OGGETTO:

Presentazione osservazioni (art.24 co.3 D.Lgs.152/2006 e s.m.i.) relative al Provvedimento Autorizzatorio Unico (PAU) , procedimento di Valutazione di Impatto Ambientale (VIA) del progetto di un impianto eolico denominato "IMPIANTO EOLICO ACRI" costituito da 23 aerogeneratori di potenza unitaria 4,5 MW, per una potenza complessiva di 103,5 MW e opere di connessione alla RTN, da realizzarsi nei Comuni di Acri, San Demetrio Corone, Terranova Da Sibari, Corigliano - Rossano, Casali Del Manco (CS) (Procedura: Valutazione Impatto Ambientale (PNIEC-PNRR), Codice istanza online: WEB-VIA FER-VIAVIAF00000213, Codice procedura: 12974 e Data avvio: 07/08/2024)

Codice istanza online: WEB-VIA FER-VIAVIAF00000213 e Codice procedura: 12974 – "IMPIANTO EOLICO ACRI", per la produzione di energia da fonte rinnovabile mediante l'installazione di n. 23 aerogeneratori con altezza totale di 206,5 metri max TIP, in località Serra Crista (1125 metri s.l.m.), contrada Pertina, contrada Serralonga e località Sila Greca del comune di Acri (CS) – Conferenza dei Servizi in corso.

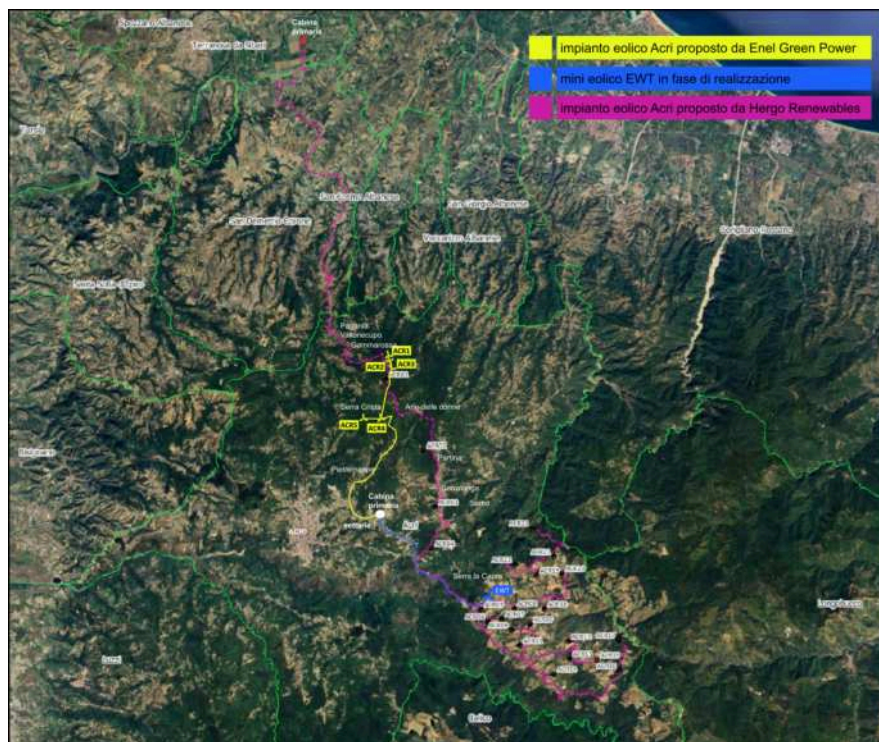
Unendo i tre impianti eolici, si evince che il nuovo cavidotto proposto da Hergo Renewables è impattante e inefficiente, con un minore rendimento a causa dell'eccessiva dispersione di energia lungo i 24 chilometri di cavidotti a 7 cavi. Inoltre, non rispetta i decreti legge che prevedono il riutilizzo e l'efficientamento delle reti e degli impianti esistenti, specialmente in aree agricole.

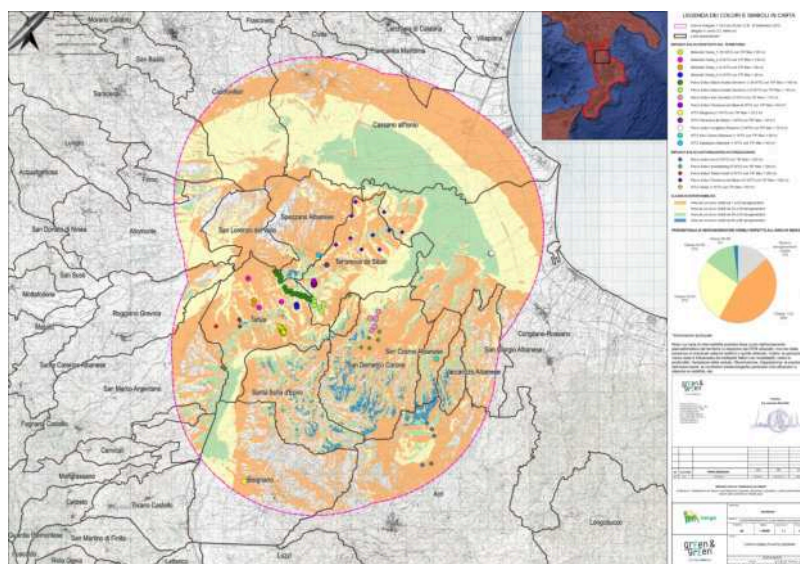
come si evince dalla screenshot del progetto dell'impianto eolico "Marco Aurelio Severino", perché la proponente li ha esclusi nonostante l'impatto visivo in località Serra Crista?

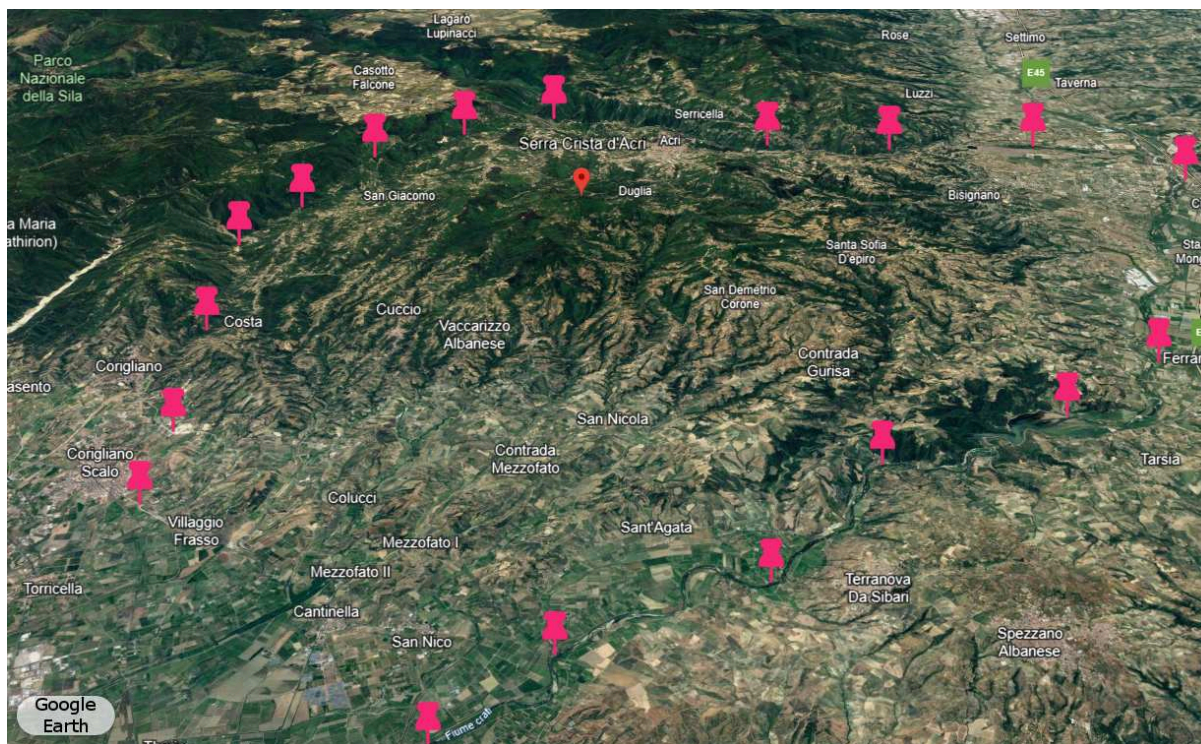
Nel file "C24FSTR001WR05800", Hergo Renewables non menziona la Deformazione Gravitativa Territoriale Profonda (DGTP) che caratterizza la montagna Serra Crista d'Acri.

La Serra Crista d'Acri è definita dai prof. Alessandro Guerricchio (Geologia Applicata - Università della Calabria) e il prof. Vincenzo Simeone (Geologia Applicata - Politecnico di Bari) una area a Deformazione Gravitativa Territoriale Profonda (DGTP).

Si tratta di movimenti franosi particolari, generalmente ad evoluzione molto lenta ed impercettibile. L'area in frana viene riconosciuta attraverso l'individuazione di una serie di indizi geomorfologici specifici. Alla sua attivazione ha probabilmente contribuito all'allargamento della Piana di Sibari conseguente al movimento della faglia trascorrente destra del Pollino, che avrebbe esercitato un'azione di richiamo, appunto, verso nord-ovest (una sorta di "risucchio"), risentito fin nel versante silano.

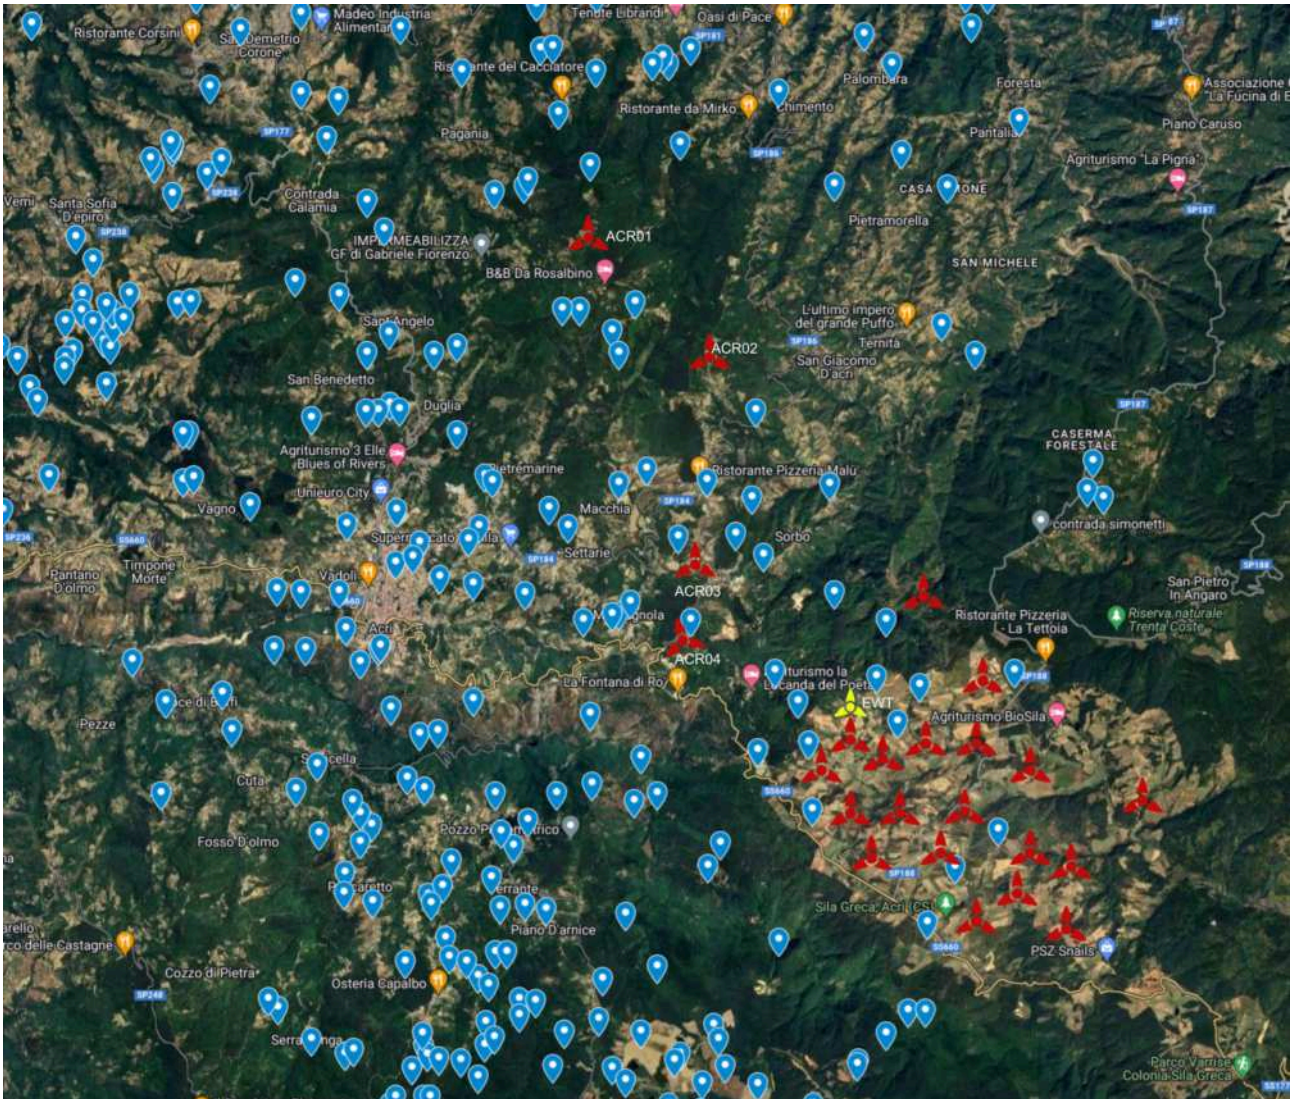
Mentre nello storico del portale dell'Istituto nazionale di geofisica e vulcanologia il territorio di Acri è stato l'epicentro di 228 terremoti dal 1985 al 31 dicembre 2023, di cui 12 nel 2023, tra questi ne abbiamo quattro con epicentro a pochi metri dell'aerogeneratore AC01.
